Hochwasserberechnung

Die mit E gekennzeichneten Blätter ersetzen die alte Fassung vom
11.01.2013 aufgrund der Planänderung vom 31.10.2014

Kreisstraße AB 1 / AB 3

Ortsumgehung

Abb. 2: Perspektivische Ansicht des Rechengitters (Planungszustand, Variante mit Brücke)

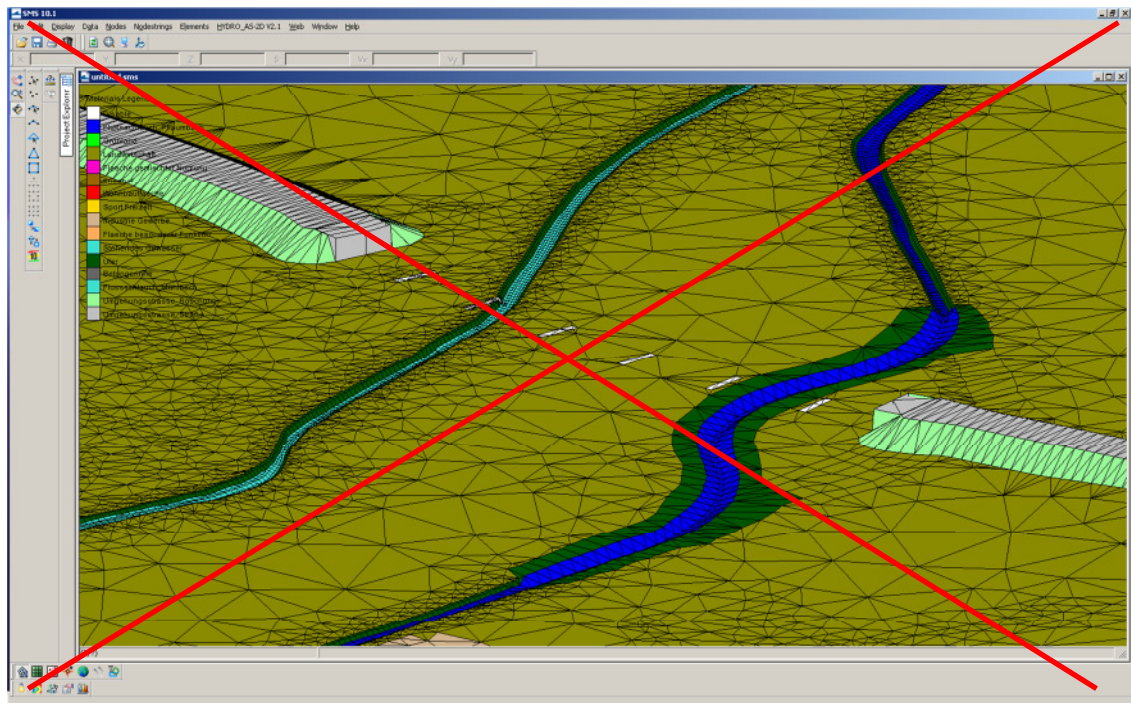
~~Die Varianten sind im beiliegenden Anhang aufgeführt.~~

~~In der Planungsvariante mit Brücke wurden neben dem Straßendamm, den Brückenwiderlagern und der Bachverlegung auch die Brückenpfeiler im Modell berücksichtigt. Diese sind als undurchflossen („disable“) angesetzt worden.~~

Die aktuelle Variante sieht eine Umgehungsstraße in Dammlage mit 2 Durchlassbauwerken vor. Der Damm der Umgehungsstraße beinhaltet einen Sichtschutzwall. Der Wirtschaftsweg wird mittels einer Furt durch den Pflaumbach geführt.

Der geplante Straßendamm der Umgehungsstraße einschl. Durchlassbauwerke wurde in das Berechnungsmodell des Planungszustandes eingefügt.

Abb. 2: Perspektivische Ansicht des Rechengitters („Dammlage“)

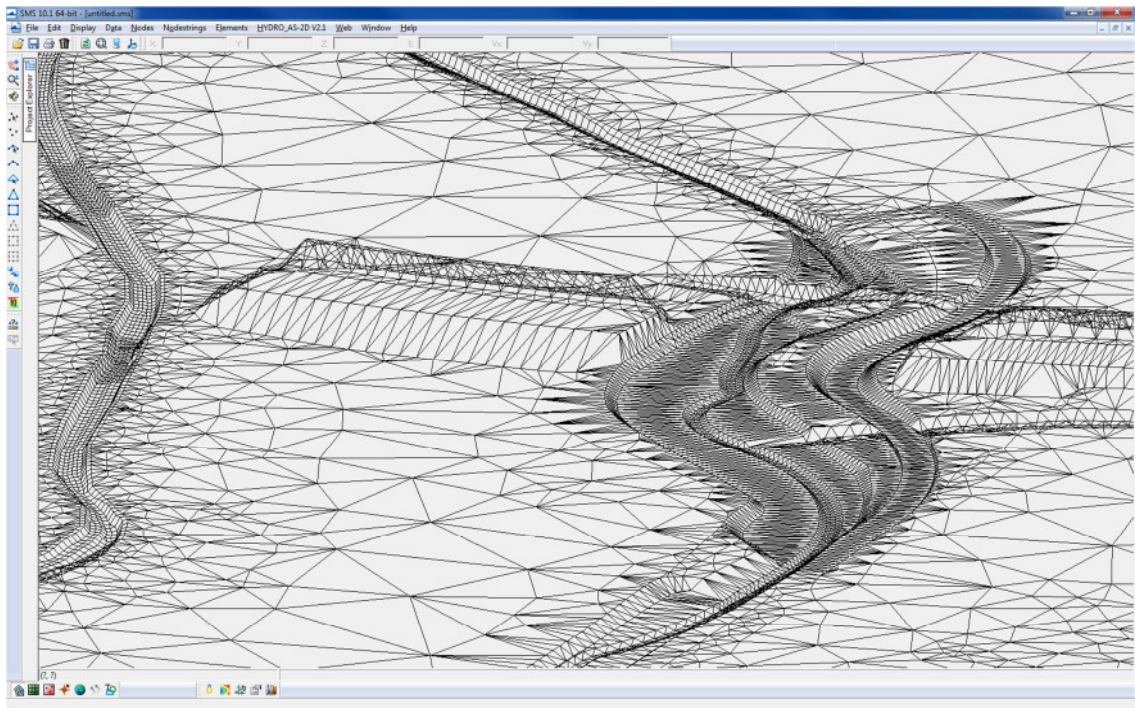
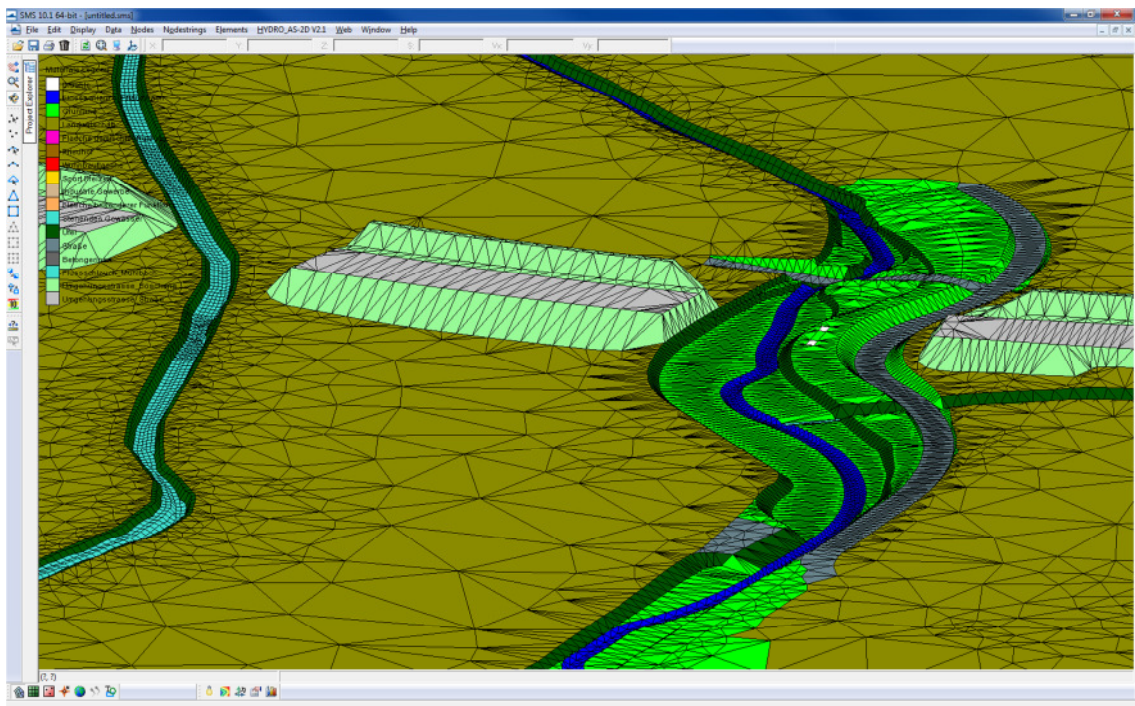
Zur Ableitung des Hochwasserabflusses unter dem Damm sind folgende Bauwerke geplant:

- Durchlassbauwerk Pflaumbach, lichte Breite: ca. 29 m,
- innerhalb dieses Bauwerks wird der abgesenkte Radweg parallel zum Bach geführt,
- Durchlassbauwerk Mühlbach: lichte Breite: ca. 25 m,
- Durchlass Baumertsgraben: Rohr DN 1800
- Wirtschaftsweg als Furt durch den Pflaumbach.

Das Bachbett des Pflaumbaches wird als landschaftspflegerische Ausgleichmaßnahme naturnah gestaltet und wird dabei erheblich aufgeweitet. Dadurch ergibt sich auch ein zusätzlicher Retentionsraum. Die geplanten Maßnahmen am Bachbett einschl. des neuen Bachverlaufes sind im Modell des Planungszustandes enthalten.

Die Eintiefung des Radweges im Durchlass unter der geplanten Umgehungsstraße ist ebenfalls im Modell des Planungszustandes enthalten.

Abb. 5: Überschwemmungsflächen-HQ100, Planungszustand, Variante 9 (Brücke)

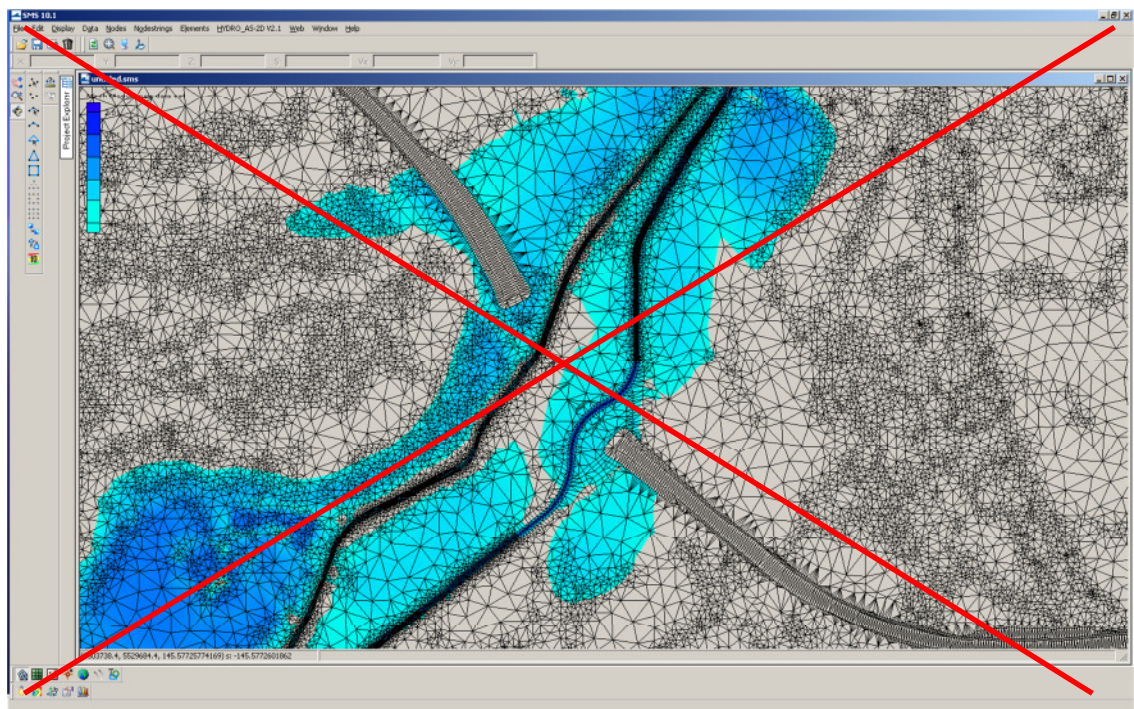
~~Wsp HQ100 + Freibord:~~

~~Mühlbach: $145,82 + 0,5 = 146,32$ m NN~~

~~Pflaumbach: $145,55 + 0,5 = 146,05$ m NN~~

~~Die geplante Unterkante der Brücke liegt aus konstruktiven Gründen auf einer Höhe von ca. 147,83 bis 148,41 m NN. Dadurch beträgt der tatsächliche Freibord ca. 2,2 m.~~

~~Für das gesamte Berechnungsgebiet wurden die Wasservolumina / Retentionsvolumina ermittelt. Diese werden direkt aus Berechnungsmodell abgegriffen:~~

~~Volumen IST-Zustand: 119.268,50 m³~~

~~Volumen Planungs-Zustand: 117.769,72 m³~~

~~Verlorenes Retentionsvolumen: 1.498,78 m³ = ca. 1.500 m³~~

~~Durch die geplante Umgehungsstraße geht am Pflaumbach ein Retentionsraum von ca. 1500 m³.~~

Nach Aussage des WWA ist ein Freibord von minimal 0,5 m unter den Durchlässen / Brücken erforderlich.

Mindesthöhe der Konstruktiven Unterkante der Durchlässe:

Mind. KUK = Wsp HQ100 + Freibord:

Pflaumbach: $145,61 + 0,5 = 146,11$ m NN

Mühlbach: $146,39 + 0,5 = 146,89$ m NN
